Tipo Documento: Relazione tecnica

Codice documento: MFP-GTB-100058-CCGT-05

**Progetto di modifica della Centrale Termoelettrica di Monfalcone (GO): ID\_VIP 5071**  
**Riscontro alle richieste integrazioni - Allegato D**  
**Integrazioni in materia di emissioni acustiche**

**Figura 2-2: Ubicazione punti di misura campagna di monitoraggio ottobre 2020 (Centrale spenta)**

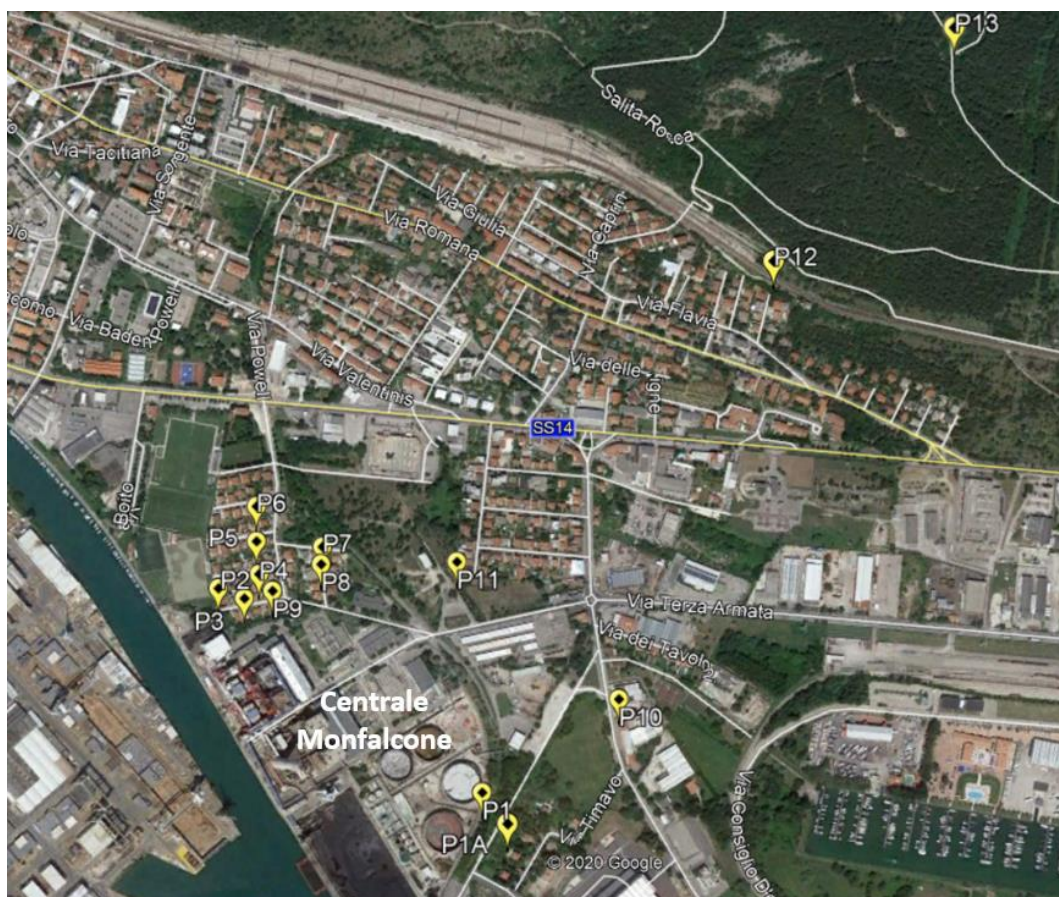
*Riguardo alla verifica del limite differenziale acustico in ambiente abitativo, necessitano inoltre chiarimenti sulla caratterizzazione del livello di rumore ambientale (LA) e, nello specifico, del rumore residuo (LR). Non appare, infatti, chiaro se trattasi del rumore presente nella zona senza l'attività dei nuovi impianti ovvero del rumore con o senza gli impianti esistenti all'epoca (2016).*

Nel mese di ottobre 2020 è stato possibile eseguire una nuova campagna di monitoraggio del clima acustico ante - operam con gli impianti attuali non in esercizio.

La campagna è stata eseguita, oltre che nei precedenti punti di monitoraggio definiti con gli Enti, anche in alcuni punti aggiuntivi, di seguito descritti ed ubicati come riportato nella Figura 2-2:

- **P1A**, aggiuntivo rispetto al punto P1 (alla recinzione dell'impianto) ubicato proprio in corrispondenza dei primi recettori abitativi (R1A, B, C), anche al fine di avere la situazione più simile al clima acustico reale in questa posizione più critica in quanto caratterizzata da ricettori più prossimi ai nuovi impianti;
- **P10** e **P11** (anche al fine di rispondere alle richieste di cui al *Punto 18* delle Integrazioni delle Regione Friuli Venezia Giulia allo SIA presentato): ubicati rispettivamente in corrispondenza di un altro gruppo di abitazioni poste nella zona Nord – Est dell'impianto, a circa 150 m, e di un recettore posto a circa 200 m ad Est dalla recinzione dell'impianto e corrispondente ad un Istituto di Formazione Professionale.

Inoltre, in considerazione della relativa vicinanza di Siti tutelati nell'intorno della Centrale, sono stati individuati due ulteriori punti di monitoraggio:

- **P12**: ubicato in corrispondenza del perimetro del Parco Comunale del Carso- Monfalconese e dell'IBA 166 posti a Nord della Centrale;
- **P13**: ubicato in corrispondenza del perimetro del sito EUAP 0983 "Riserva naturale dei Laghi di Doberdò e Pietrarossa" e rappresentativo anche del clima acustico presente in corrispondenza dei Siti ZPS-IT3341002 ZSC-IT3340006.
